Mission régionale d'autorité environnementale

Région Hauts-de-France

**Avis de la mission régionale
d'autorité environnementale
Hauts-de-France
sur le projet d'extension du parc éolien de Falvieux
de la société VOLV
à Cressy-Omencourt (80)**

n°MRAe 2019-3893

*Carte de localisation du projet et synthèse des enjeux (Source : étude d'impact page 268)
les deux éoliennes en projet sont en bleu, en limite de la zone d'implantation potentielle
(trait rouge) du Parc de Falvieux*

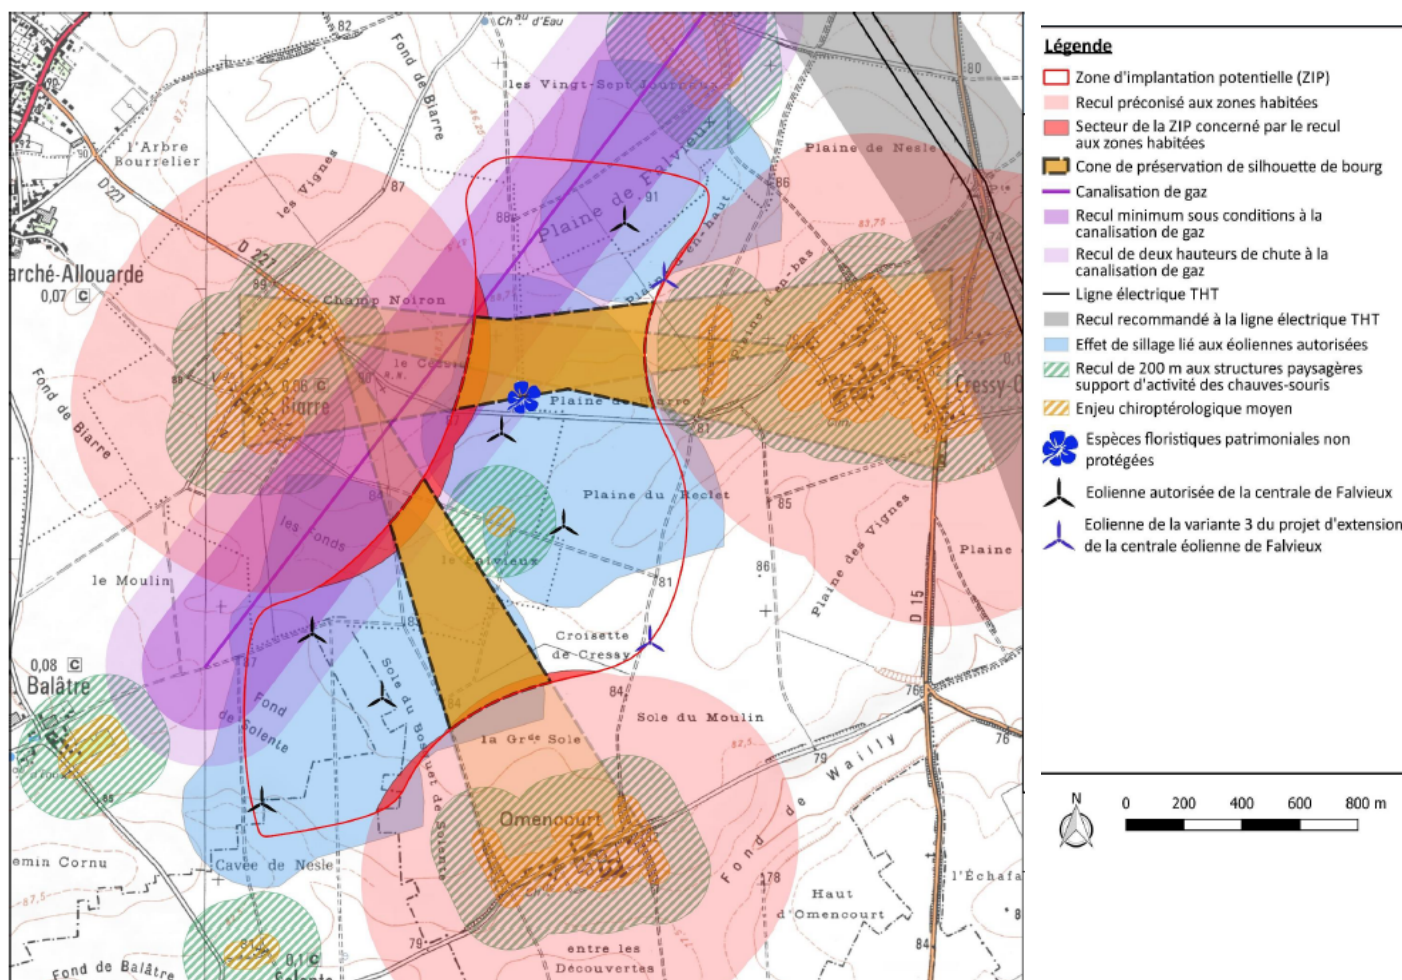
L'autorité environnementale relève que l'éolienne E07 est à 184 mètres en bout de pale de la haie située à l'est, même si le mât est à 252 mètres. C'est inférieur aux 200 mètres de distance préconisée par Eurobats¹.

Le porteur de projet doit donc éloigner cette éolienne de la haie. De plus, des espèces protégées d'oiseaux et de chauves-souris, comme le Bruant jaune et les murins, ont été contactés à proximité de cette haie. Par ailleurs, dans l'étude, l'intérêt floristique de cette haie est considéré comme faible (page 76). Or, page 80, on remarque que 14 espèces ont été contactées dans cette haie, dont 3 espèces patrimoniales.

L'autorité environnementale recommande d'implanter l'éolienne E07 à plus de 200 mètres en bout de pale de la haie.

L'autorité environnementale relève également pour l'éolienne E08, des enjeux sur les chauves-souris à proximité, notamment en migration. En effet, les données de l'étude confirment l'attractivité de la haie à l'est du projet pour de nombreuses espèces (Pipistrelle commune, Pipistrelle de Nathusius, Murin de Natterer et indéterminé, Sérotine commune). La carte de synthèse page 127 occulte tous les contacts à plus de 200 mètres des haies pourtant nombreux (carte page 109 et suivantes) qui montrent une activité non négligeable sur la zone. Cela nécessiterait d'étudier des mesures complémentaires, comme un bridage de l'éolienne E08 par exemple.

L'autorité environnementale recommande de compléter les mesures de réduction concernant les chauves-souris.
